Hierbij maak ik, [REDACTED], wonende aan de Brederostaat 11 te Alkmaar, bezwaar tegen uw genomen besluit. Het bezwaar is gericht tegen het verlenen van een omgevingsvergunning voor het bouwplan 'De Schrijver' op de locatie Hooftstraat en Brederodestraat te Alkmaar. Het dossier heeft het dossiernummer 20236485, zaaknummer 0000595373 en is afgegeven op 18 februari 2025. Het bouwplan voorziet in de realisatie van een appartementencomplex van 25 woningen, het creëren van een uitrit en het vellen van een boom.

Afbeelding 1.1: uitsnede vigerend bestemmingsplan 'Oud Overdie'

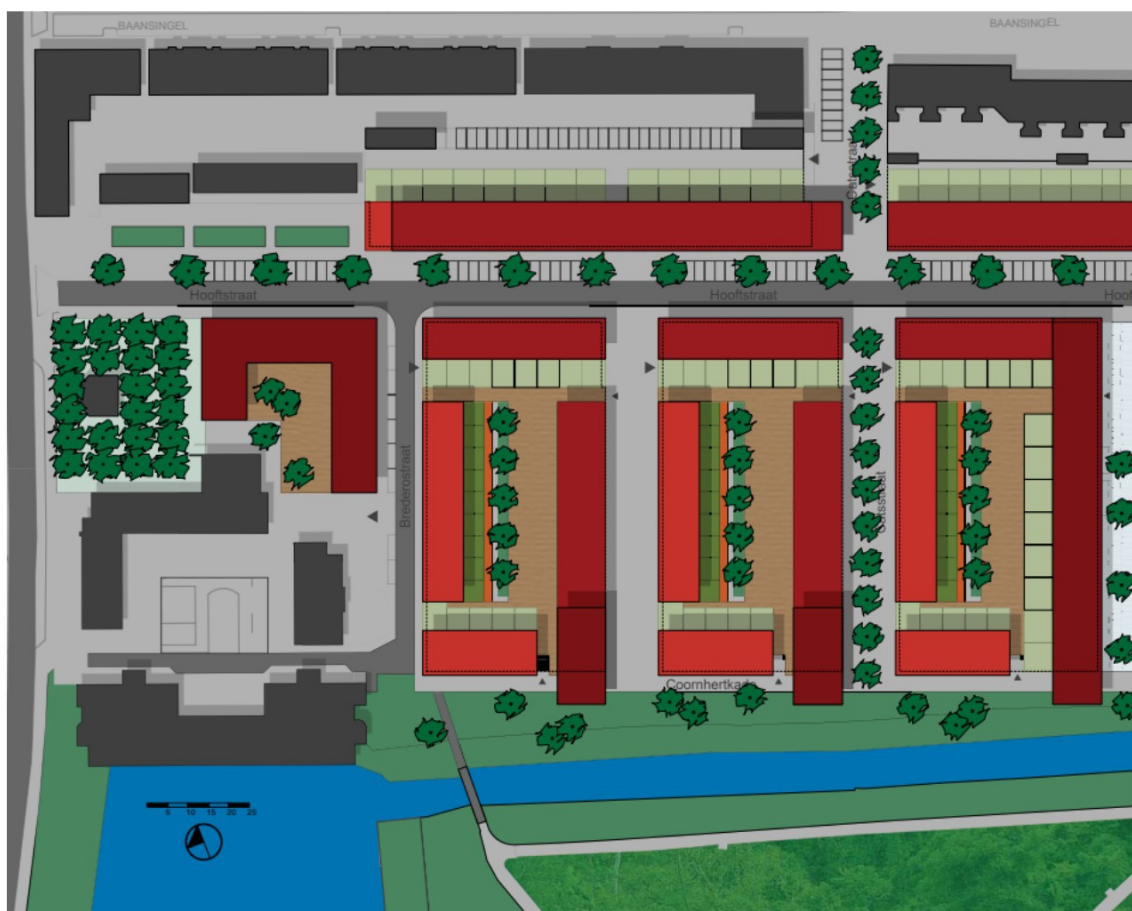
Op afbeelding 1.1 is de oude stedenbouwkundige structuur van de wijk te zien. Deze afbeelding is de verbeelding behorende bij het bestemmingsplan van 1990. Let op de afbeelding en zie dat de Brederostraat voorheen in een bocht liep en aansloot op de Vondelstraat.

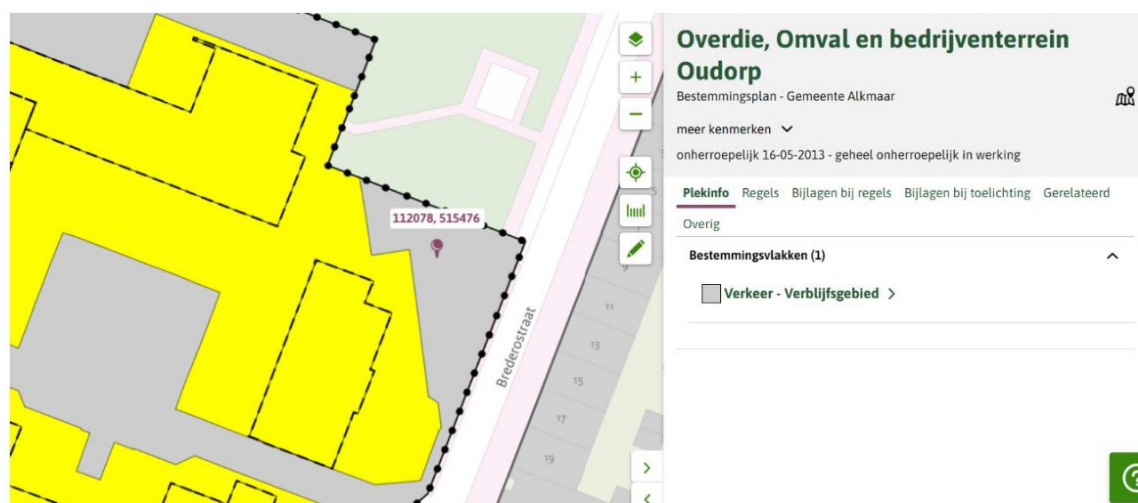
Vanuit een stedenbouwkundig perspectief dient het gebouw een duidelijk herkenbare vorm te hebben (monoliet), die op sommige plaatsen wordt verrijkt met toevoegingen of wordt verbijzonderd door terugleggende delen of gaten in het volumen. Dit is het belangrijkste kenmerk waar aan de stedenbouwkundige toets.

Gelet op het bouwplan kan geconcludeerd worden dat het balkon in geen geval past in de twee eerder genoemde opties. Het beoogde balkon is een samenvoegen van de twee en derhalve zeer onwenselijk. De balkons breken het heldere beeld van het blok af en vormen een verstorend element in de ruimtelijke structuur van het pand en het straatbeeld. Een goedkeuring vanuit stedenbouwkundige overweging is derhalve onmogelijk.
